**DFS** Deutsche Flugsicherung GmbH

## **Flugverfahrensvorschläge der FLK für BBI**

Robert Ertler  
Airspace Design (CC/FDA)  
GB Center

# **Folgende Vorschläge sind am 13.12.2010 mit der Bitte um Prüfung bis zum 17.01.2011 bei der DFS eingegangen:**

6.1	Optimierung für Abflüge Nordbahn durch leichtes Abknicken nach Norden
-----	---

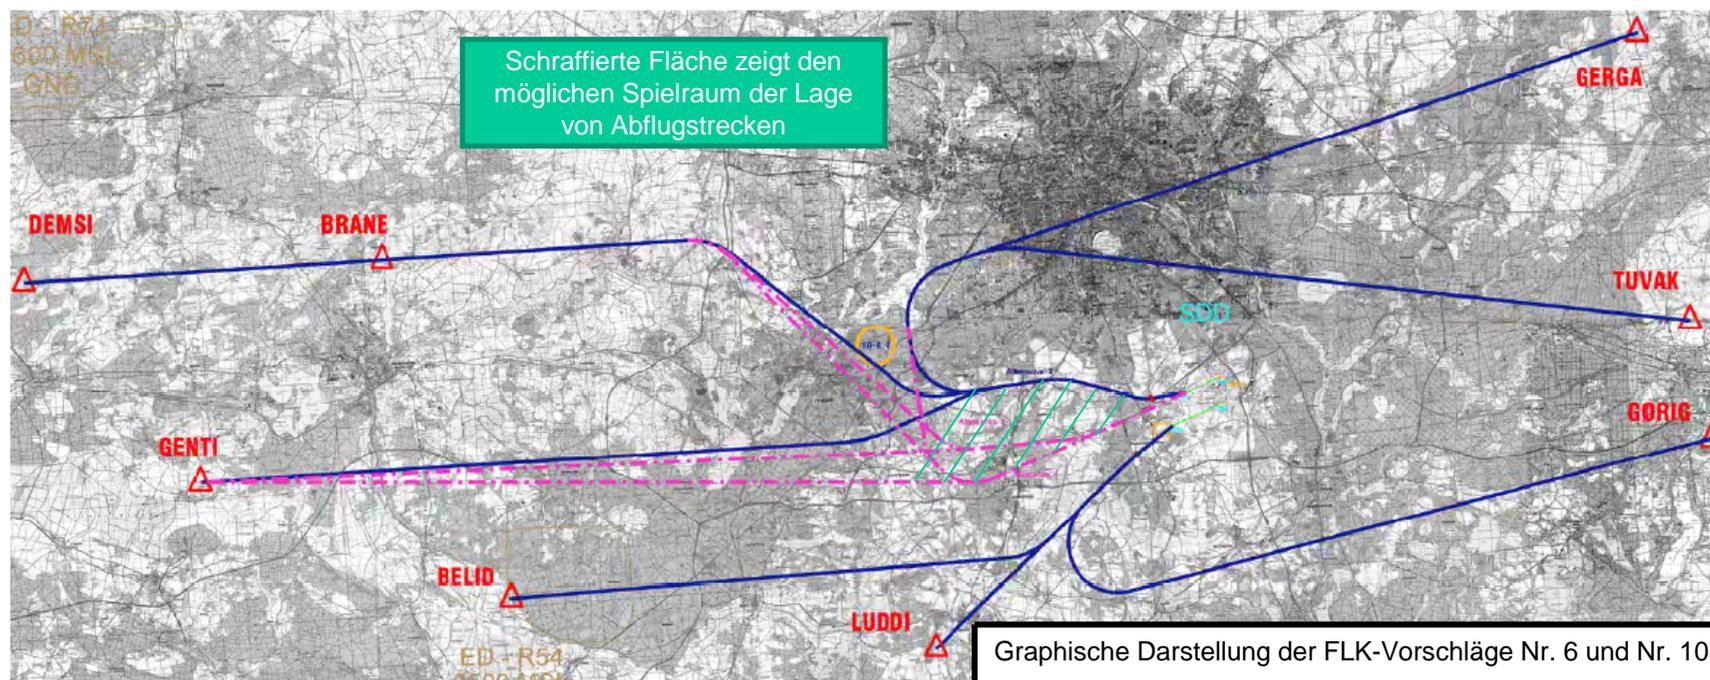
Ausgehend von den Vorschlägen der DFS soll eine Optimierung der Flugroute für Abflüge von der Nordbahn erreicht werden durch: leichtes Abknicken der Abflugroute von der Nordbahn nach Norden, hinter Blankenfelde-Mahlow auf WSW drehend, nördlich an Ludwigsfelde vorbei bis zum 10 NM-Radius und dann in

- a) Richtung Nordwesten: entlang der Bahntrasse (Berliner Außenring) südlich und westlich an Potsdam und Berlin vorbei,
- b) Richtung Westen und Südwesten: leicht abdrehend nach der Nordumfliegung von Ludwigsfelde am 10 NM-Radius,
- c) Richtung Nordosten sowie Osten: nach der Nordumfliegung von Ludwigsfelde am 10 NM-Radius entlang der Bahntrasse südlich und westlich an Potsdam und Berlin vorbei (wie a) und nördlich von Groß Glienicke an die weitere Routenführung der DFS anschließend.

10.1b	Zuordnung An-und Abflüge zu einer bestimmten Piste
-------	--

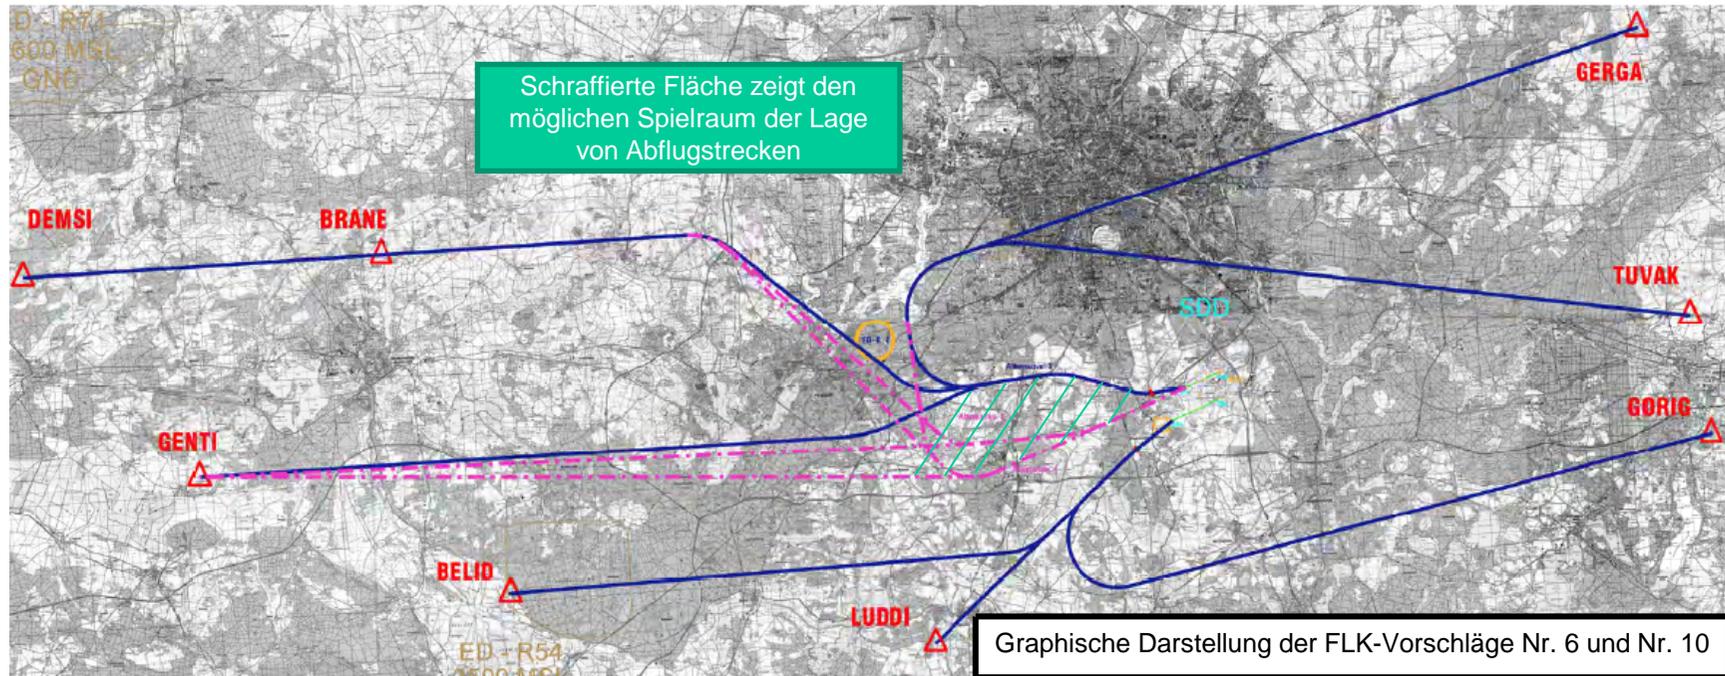
Abflugstrecke Nordbahn (Westabflugroute) gemäß Planfeststellung (bei gleichzeitiger Divergenz von der Südbahn um 15 ° gemäß DFS-Vorschlag). Im weiteren Routenverlauf weitestmögliche Umfliegung dicht besiedelter Gebiete

Die zu prüfende Alternative 2 entspricht der Planfeststellung im Hinblick auf die Abflugstrecke nach Westen, folgt aber der DFS hinsichtlich der Abflugstrecke nach Westen auf der SLB Süd und vermeidet dadurch einen direkten Überflug des Südrandes von Blankenfelde (Lärmentlastung bei Abflügen). Die 15 ° Divergenz sichert einen unabhängigen Parallelbetrieb.

**Erläuterungen der DFS:** Der Planfeststellungsbeschluss sieht bei 230.000 Flugbewegungen den parallel unabhängigen Betrieb voraus. Diese werden im Jahr 2012 aller Voraussicht nach schon überschritten. Auch ist der parallel unabhängige Betrieb notwendig, um Verzögerungen im Betriebsablauf zu vermeiden. Für die Nachtstunden kann aber über DROPs eine geringere Belastung herbeigeführt werden.

Sicherheit	
ordnungsgemäße und flüssige Betriebsdurchführung	Eine flüssige und somit verzögerungsfreie Verkehrsabwicklung ist bei einer Einschränkung der Bahnnutzung in den Tagesstunden nicht möglich. Bereits im Planfeststellungsbeschluss wird auf die Notwendigkeit eines parallel unabhängigen Betriebes schon zur Inbetriebnahme hingewiesen.
Umweltschutz (Lärm und Flugwegverlängerung /CO2)	Verzögerungen für an- oder abfliegende Luftfahrzeuge führen zu einem erhöhten CO2-Ausstoß.

12.4	Optimierung Ostabflug Südbahn (mehr als 15°)
------	--

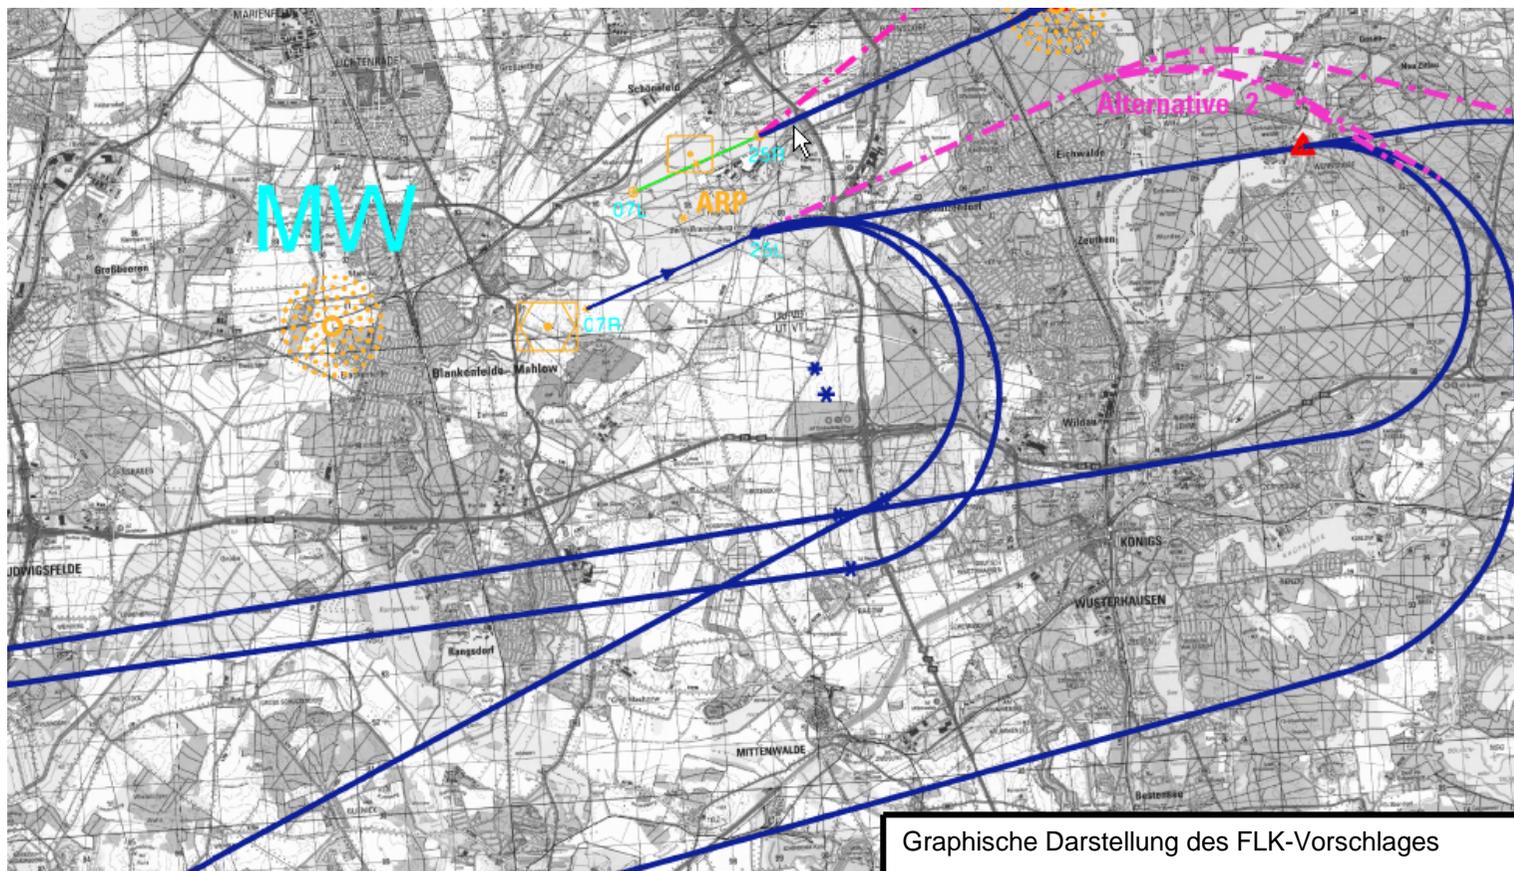
Es wird daher vorgeschlagen, beim Abflug nach Osten von der Südbahn **unmittelbar nach dem Start einen Viertel- bis Halbkreis** nach Süden zu fliegen, wodurch der Flugverkehr über unbesiedeltem Gebiet westlich von Schulzendorf verlief und auch Königs Wusterhausen verschont bliebe. Diese Abflugroute wird übrigens heute schon des öfteren sogar von der Nordstartbahn aus geflogen (siehe [dfl.d.de](http://dfl.d.de)) und würde sich beim Abflug von der Südstartbahn noch weiter nach Westen verlagern, also Einwohner vor unnötigem Lärm schützen.

Sicherheit	Nur Luftfahrzeuge, die bereits am Ende der Piste eine Höhe von mindestens 400 Fuss erreichen, sind in der Lage Kurven mit mehr als 15° zu erfliegen. Alle anderen Luftfahrzeuge müssen zuerst geradeaus fliegen, um die geforderte Höhe zu erreichen.
ordnungsgemäße und flüssige Betriebsdurchführung	Eine ordnungsgemäße und flüssige Betriebsdurchführung ist durch die Erhöhung des Konfliktpotenzials nicht mehr gewährleistet. Im Rahmen der Schnellzeitsimulation zur Entwicklung des zukünftigen Luftraummodells wurden unterschiedliche Kreuzungspunkte von An- und Abflügen simuliert. Vorstellbar wäre jedoch ein frühes Abdrehen in der Zeit von 22:00 – 06:00 Uhr.
Umweltschutz (Lärm und Flugwegverlängerung /CO2)

13.3	Kartenmaterial
------	----------------

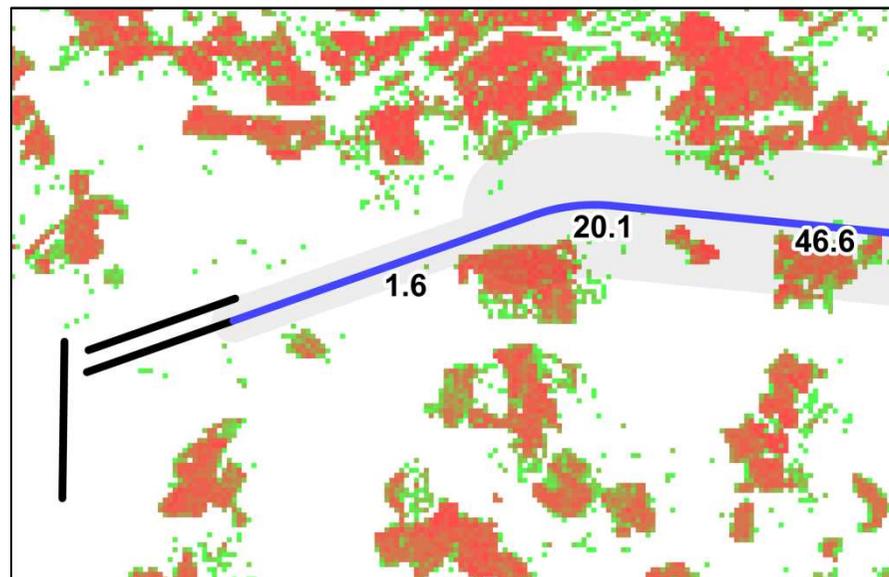
**3) Die DFS wird gebeten durch Kartenmaterial aufzuzeigen, welche Siedlungsbereiche unter den jeweils geprüften Flugrouten potentiell in einer Höhe von weniger als 350m über Grund überflogen werden. Diese zusätzlichen Informationen zu den untersuchten Flugverfahren sollen dazu dienen, abzuschätzen, wie groß der Bedarf für Absiedlungen ist im Vergleich zum CASA-Programm am Flughafen Frankfurt/Main.**

Die DFS wird diesen Vorschlag erfüllen. Durch Verwendung der Bevölkerungsdichtekarten der Firma AZ-Direct GmbH können diese Daten bei der BBI-Flugroutenplanung der FLK vorgestellt werden.
